**Fra:** Arne Helgesen  
**Sendt:** mandag 11. april 2022 10:12  
**Til:** Dennis Iversen Vatle; Postmottak Alver  
**Kopi:** Kurt Henning Oppedal; Thor-Henrik Fredriksen  
**Emne:** Sv: Kvassnesvegen 33 boligbygg - foreløpig VA-plan  
**Vedlegg:** 21015-GH01A.pdf; 21015-GH02A.pdf; 21015-GH03A.pdf; 21015-GH04A.pdf; 21015-GH10A.pdf; 21015-GH20A.pdf; 21015-GH21A.pdf; 21015-GH30A.pdf; 21015-GH31A.pdf; 21015-GH32A.pdf; 21015-GH33A.pdf; 21015-TEGNINGSLISTE\_20220322.pdf

## Sak nr. 22/1620

**Emne:** Kvassnesvegen 33 boligbygg - foreløpig VA-plan

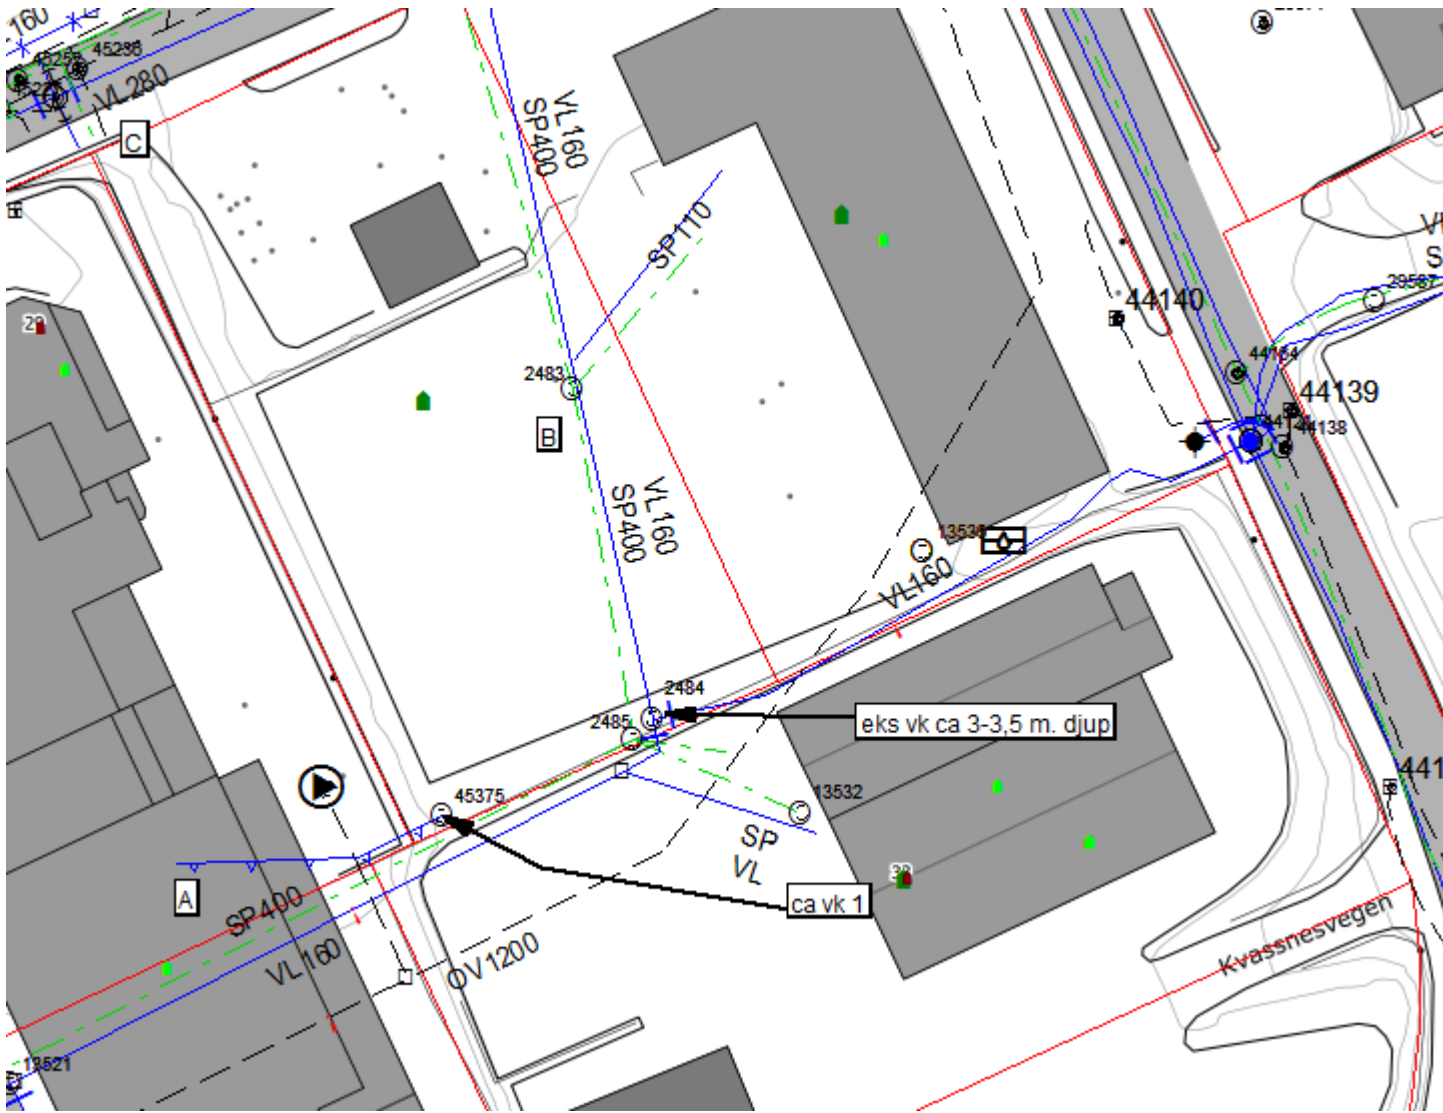
Har kommentert ein del punkter med rød skrift, Ser at det er mykje som skal tilpassas her, for viare utbygging leikeløypa. tilkopling mot avstikk i Kvassnesvegen, nor for leikeløypa. Tilpassing mot ny veg sør for nytt coop bygg. Tilpassing ned mot elv, for å tilpasse at dette passer med nytt vei system osv. Når Norconsult kjem i gang med sitt arbeid for kommunen, i forhold til Knarvik Sentrum, må vi sette oss ned i lag, å sjå nermare på løysingar-tilpasningar i alle retningar ifbm. utbygging av Kvassnesvegen 33.

Ser og at det kan bli konflikt med oljeutskiller på Brn 414

1. Det ble oppklart på prosjekteringsmøte at det er målt inn høyde på overvannskum ved Geco-bygget. Vi har hentet inn nytt VA-kart, og har oppgitt kote +26,59 på kummen. Antar at innmålt høyde er kumbunn. Terreng høyden ved kummen er +28,30, ledningen har altså en overdekning på ca 30-40cm. Kan det være målt inn feil, evt. at det er topp ledning som er målt inn? **Kum 43771. mrk kartutsnitt under, har høyde 26,59 topp lokk. Bunn rør 24,54. Går ut fra at det er denne kummen vi snakker om, da er terreng høyde som du oppgir heilt feil**

2. Vi har antatt at overvannsledningen har et jevnt fall på 5‰, og får da kote +28,01 i påkoblingspunktet på ledningen (O1). Eksisterende terreng høyde fra kart er i dette punktet +30,82. Med dette som utgangspunkt, har ledningen en overdekning på ca 1,5m i dag. **Det er ikkje noko høyde på denne ledningen, men ut fra bilder ser det ut til at denne overvannskulverten ligger med svært lite fall fra kum 43771, opp mot Kvassnesvegen 33, og viare under gulv på bygg i Kvassnesvegen 31. Som vi snakka om på forrige møte, skal denne gamle kulvertledningen fases ut, og ein skal ikkje nødvendig vis koble den nye ledningen i leikeløypa på denne gamle kulvertledningen, altså foreløpig uklart, sammenkopling i O1 slik du legger opp til, dersom ein skal gjæra det slik, må det i så fall passe inn med høgde på ny trase som skal gå gjennom leikeløypa, det vil sikkert bli behov fer prøvegraving, for å sjå korleis dette kan passe. Alternativt, koble ut kulvertledning, ligge ein midlertidig ov ledning opp mot pkt C. Dette er noko vi må sjå nærere på**

3. Ny 280mm vannledning legges i veg SKV12 og Lekeløypen, mellom eksisterende vannkummer i Kvassnesvegen.
4. Eksisterende ø160mm vannledning på gbnr. 188/415 legges om, og tilknyttes ny vannkum V1. **Eksisterende ø 160 mm som krysser gjennom brn415, kan vel gjerne stemples av inne på brn 415, den treng ikkje væra i drift for andre enn bygg på brn414. Ein må sjå nærare på korleis ein kan stemple av denne vannledningen, og gjerne også hente inn avløpsledning som går gjennom brn 415 op mot pkt B slik at denn kan tilpassas høgde for ny trase som ska gå gjennom leikeløypa**

5. Eksisterende ø63mm stikkledning sør i planområdet som går inn på gbnr. 188/240, kobles ut fra eksisterende vannkum, og tilkobles ny vannkum V2. Status på stikkledningen er ukjent, og kan eventuelt kobles ut hvis den ikke er i bruk. **Området ved V2 må vi sjå nærare på, eks. kum i kvassnesvegen er ikkje tilrettelagt for tilkopling mot V2, alternativ 1 er å bytte eks VK alternativ 2 er å etablere V2 som erstatning for eks VK**

6. Fra vannkum V2 legges en ø280mm vannledning sørover for fremtidig utbygging. Ledningen plugges og avsluttes i terreng. **siste del av trase, ned mot bekk, må tilpassas nyt veikryss, høgder osv. Norconsult som skal ha viare prosjektering for kommunen, skal sjå på dette, så snart som mulig etter nyttår.**

7. Ø315mm spillvannsledning legges fra spillvannskum S1, langs SKV12 og Lekeløypa sørover mot eksisterende spillvannskum ved bekkeløp. Er det denne stakekummen det er ønskelig at vi tilknytter oss til? **Dette må vi sjå litt på, eigentleg var plan å knytte til hovedledning som går til Kvassneset, men sidan det er gjort politisk vedtak om å flytte reinseanlegg til Hagelsundet, må vi føre avløp mot Solbakken avløps renseanlegg**

8. Ø160mm spillvannsledning fra S1 legges inn på gbnr. 188/414 for fremtidig tilknytning ved utbygging. **Må sjekke høgder her, for å sjå at dette passer ved framtidig utbygging av Brn 414**

9. Eksisterende ø400mm spillvannsledning legges om med ø160mm tilkobling til S2, slik at spillvann fra gbnr. 188/414 og 415 er tilkoblet nytt VA-anlegg. **Kommenterte denne litt i Pkt 4.**

11. Vi har avklart med Nobi angående nødvendige dimensjoner på nye overvannskummer. O1, O3 og O5 må etableres som  $\varnothing 1600\text{mm}$  kummer. O4 er den eneste overvannskummen som kan etableres som  $\varnothing 1200\text{mm}$ . Dette vil øke tverrsnittet for VA-grøften, spesielt i krysset mellom Lekeløypa og SKV12 hvor ny vannkum (V1) må etableres som  $\varnothing 2000\text{mm}$ . Lekeløypen må dermed forlenges nordover ca 1m i byggetrinn 1. **Ser at du ikkje har med VL som skal gå i retning Coop, har skissa den inn som prosjektert i kartutsnitt V1 retning A**

12. Langs Gecobygget er det registrert en pumpestasjon for overvann, som er tilkoblet  $\varnothing 1200\text{mm}$  overvannsledning. Plassering av dette anlegget kan komme i konflikt med midlertidig mur for Lekeløypen i byggetrinn 1. Plassering av pumpekummen og sluk må kontrolleres nærmere, og eventuell omlegging avklares. **SF kummer i området, fører til OV pumpestasjon, denne må fungere, så lenge som bygninger på Gbnr 188/136-142 ikkje er fjerna, og nytt dreneringssystem for disse eige domene etablert.**
